平成24年度チャイルドシート（CRS）アセスメント試験で発生した事案について

(図1)

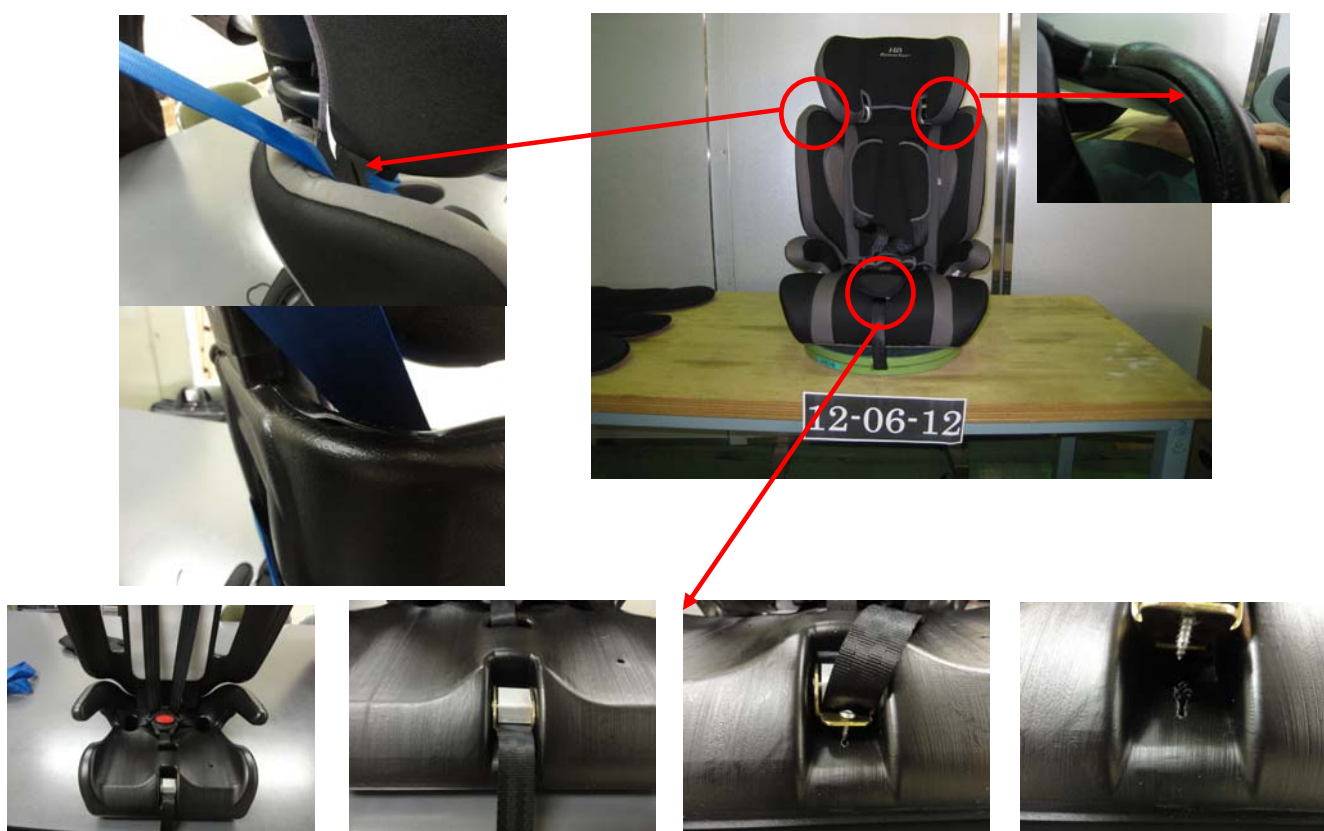
(1) (株)日本育児（ハイバックブースターEC）

車両側肩ベルト通し位置の亀裂、及び、股ハーネス取り付け部に破損が発生していた。

① 車両側肩ベルト通し位置の亀裂

チャイルドシート前面衝突安全性能試験の評価方法における評価項目「取付部等破損状況」の判定方法別紙1（以下、判定方法という。）では、チャイルドシートの取り付け部とは、車両側車両ベルトを通すチャイルドシートの通し穴及び車両側ベルトを留めるチャイルドシートの留め具(付属品の場合を含む)等をさす。

当該 CRS の肩部は車両側肩ベルトを通すチャイルドシートの通し穴となっていないが、通し穴と同様な役目を担う部分であると判断し、当該肩部の亀裂については判

定方法の 2.(2)①「チャイルドシートの取り付け部の破損であって、車両側ベルトによるチャイルドシートの拘束が残っているもの」に該当すると判断し判定結果は「○」と判断した。

② 股ハーネス取り付け部の破損

チャイルドシートの強度保持機能を持つ各部とは、リクライニング機構、回転機構、ハーネス通し穴、ハーネス機構及びバックル等をさす。

股ハーネス取り付け部においては CRS のハーネスの長さを調整する部分にあたることから、当該部位の破損については判定方法の 2.(2)③「チャイルドシートの強度保持機能を持つ各部の破損であって、製品全体の構造をとどめており、「×」とする事例(3)⑤から⑧に該当しないもの」に該当すると判断し判定結果は「○」と判断した。

③ 判定結果

以上の結果に基づき、当該 CRS の衝突によるチャイルドシート取り付け部等の破損の判定結果を「○」とした。
